改善箇所説明図

改善の内容

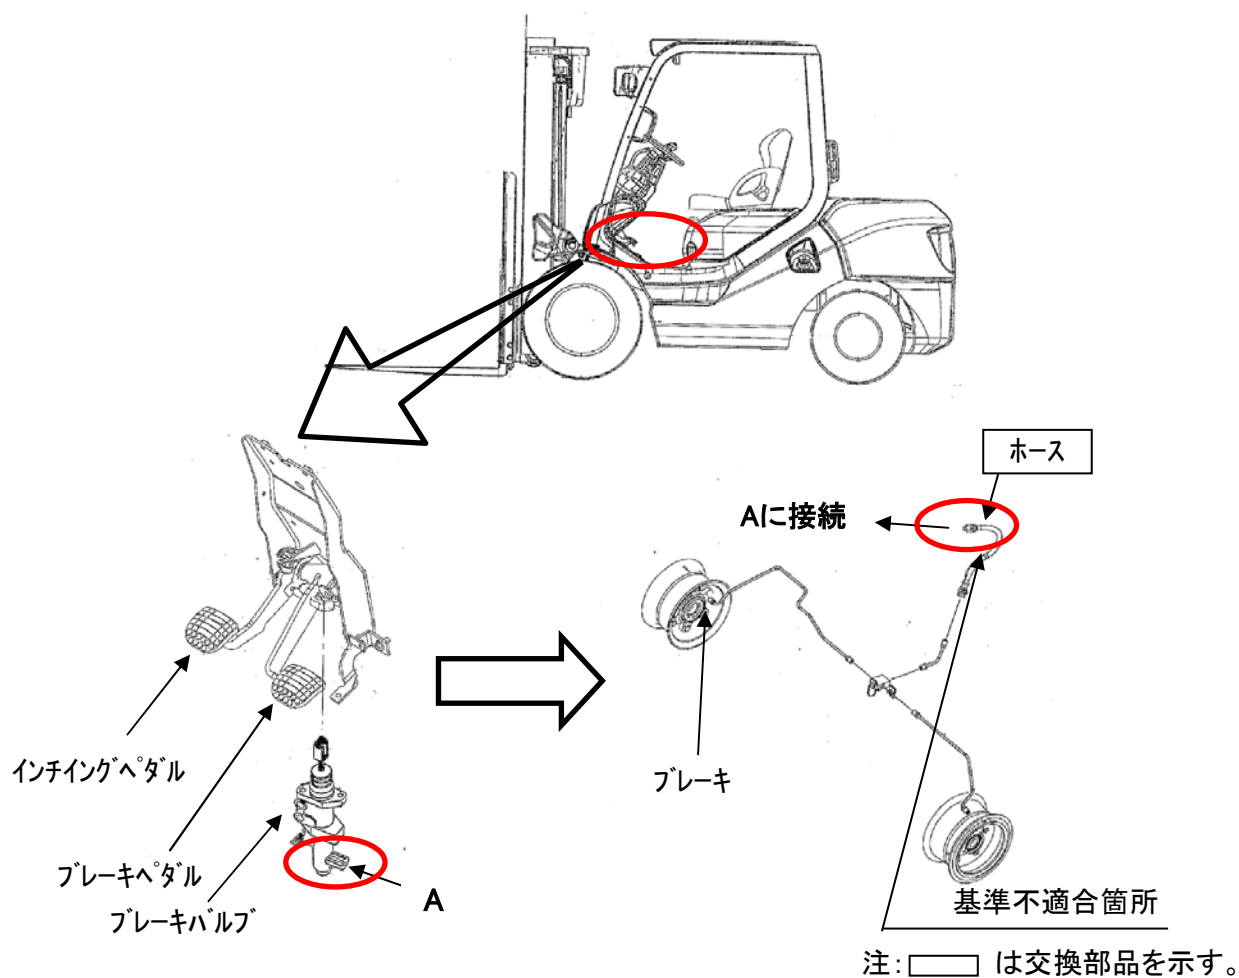
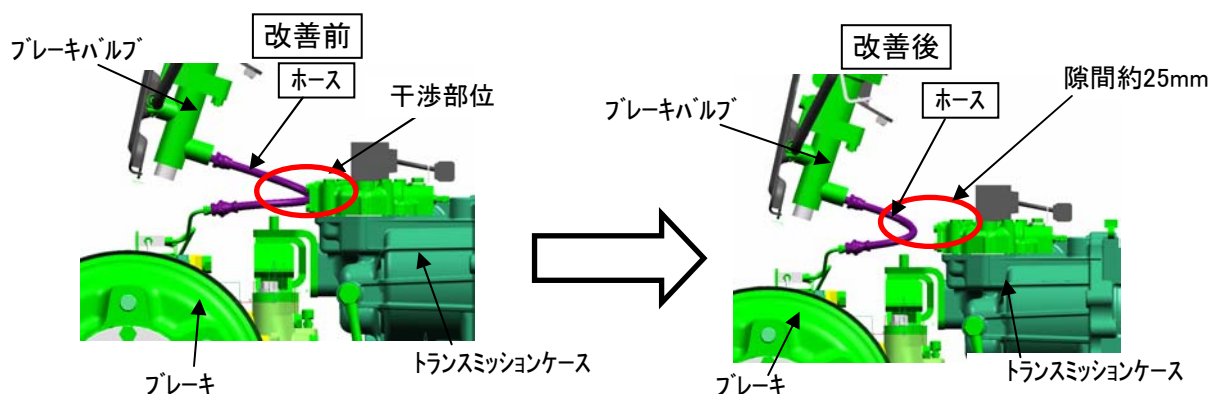
（制動倍力装置付車において、ブレーキホースの長さが異なるものを組み付けたため、当該ホースがトランスミッションケースに干渉するものがある。そのため、そのまま使用を続けると、走行時等の車両振動により当該ホースが損傷し、最悪の場合、ブレーキ液が漏れ、ブレーキが作動しなくなるおそれがある。）

全車両、ホースを正規品と交換する。

ブレーキバルブの上部に上方から見える位置に白色ペイントを塗布する(フロアプレートなどのカバーを外さなくて可視可能)。
